## 改善箇所説明図

### 基準不適合発生箇所

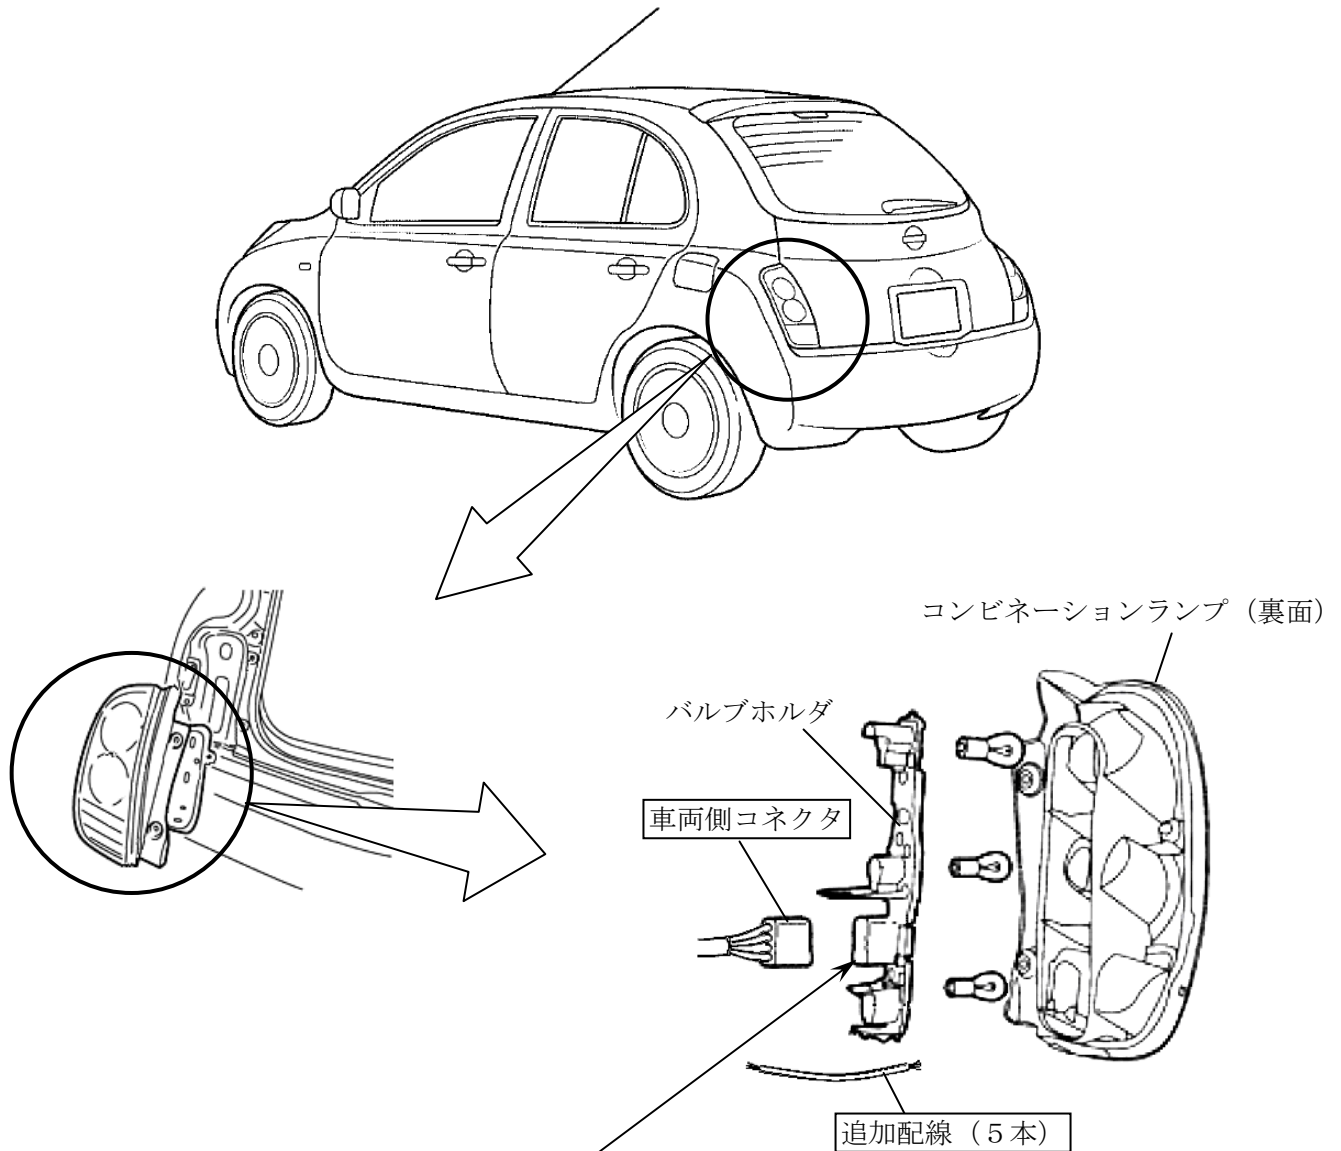
コンビネーションランプ（後退灯、尾灯、制動灯及び方向指示器）のバルブホルダにおいて、電気配線の接続コネクタ部の端子が変形しているものがある。そのため、当該端子の接点部に絶縁物質が生成されて導通不良となり、当該ランプが点灯しなくなる、又は、正常に作動しなくなるおそれがある。

全車両、当該ランプの車両側電気配線のコネクタを切除し、追加配線にてバルブホルダの基板にはんだ付けする。

識別：銀色のシールをモデルナンバープレートの右横に貼り付ける。
